DIRECCIÓN REGIONAL DE PANAMÁ OESTE
SECCIÓN DE EVALUACIÓN DE ESTUDIOS DE IMPACTO AMBIENTAL
INFORME TÉCNICO DE INSPECCIÓN
DRPO-SEIA-IIO-No. 023-2025

Proyecto:	"PARCELACIÓN RURAL LLANO REDONDO"	**Categoría:**	I
Promotor:	PROMOTORA IDEAL , S.A.		
Representante Legal:	GIANNI LUIGGI MEDAGLIA ACEVEDO		
Localización del Proyecto:	COMUNIDAD DE EL HIGO, CORREGIMIENTO DE EL HIGO, DISTRITO DE SAN CARLOS, PROVINCIA DE PANAMÁ OESTE		
Fecha de inspección:	27 DE ENERO DE 2025		
Fecha del Informe:	29 DE ENERO DE 2025		
Participantes:	- Yohana Castillo – SEIA - Gianni Medaglia – Representante Legal

La Chorrera, 29 de enero de 2025
DRPO-DIREC-SEIA-NE-0133-2025

En respuesta a la nota de adenda DRPO-DIREC-SEIA-NE-0133-2025

Foto 1, 2. Terreno nivelado y compactado.

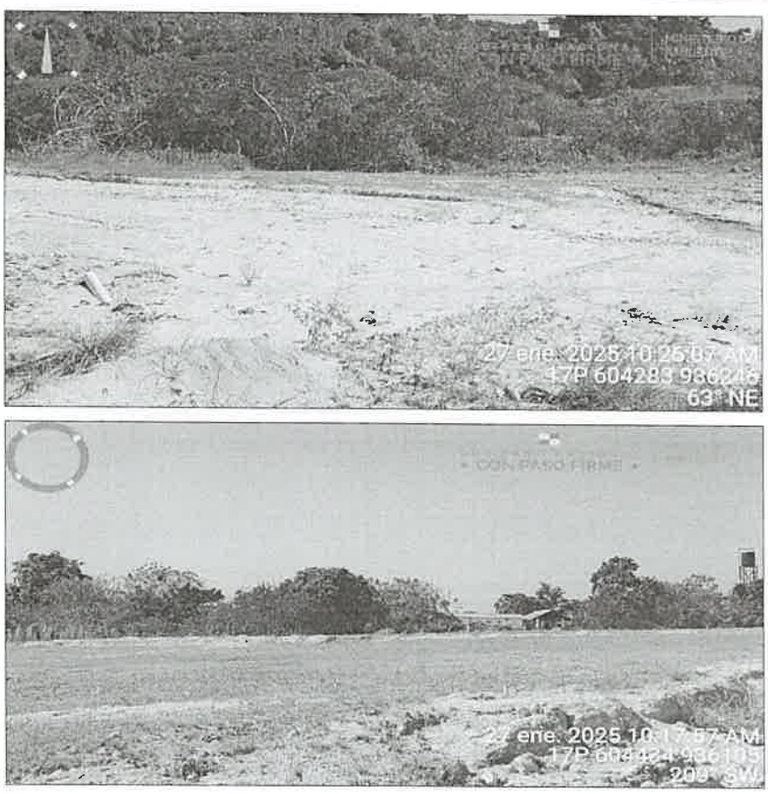
- El terreno destinado al desarrollo del proyecto, tiene la aprobación de un EsIA Categoría I denominado "Corte y Nivelación El Higo". En consecuencia, se ha realizado las labores de remoción, nivelación y compactación del terreno. (Foto 1, 2).

**Foto 5, 6.** Siembra de grama en algunos de los lotes y arbustos de *limoncillos*.

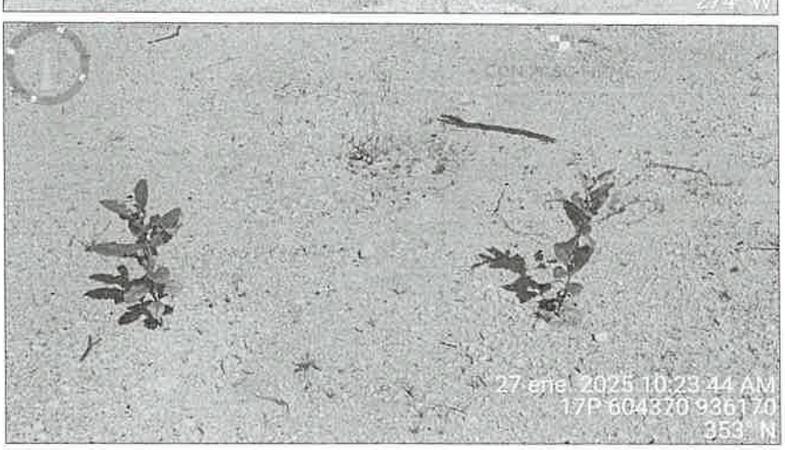
- El terreno ya no conserva su vegetación original, sin embargo el promotor ha iniciado sembrando grama en algunos lotes y ha plantado arbustos de *"limoncillo"*, entre ellos para dividirlos. (Foto 5, 6).
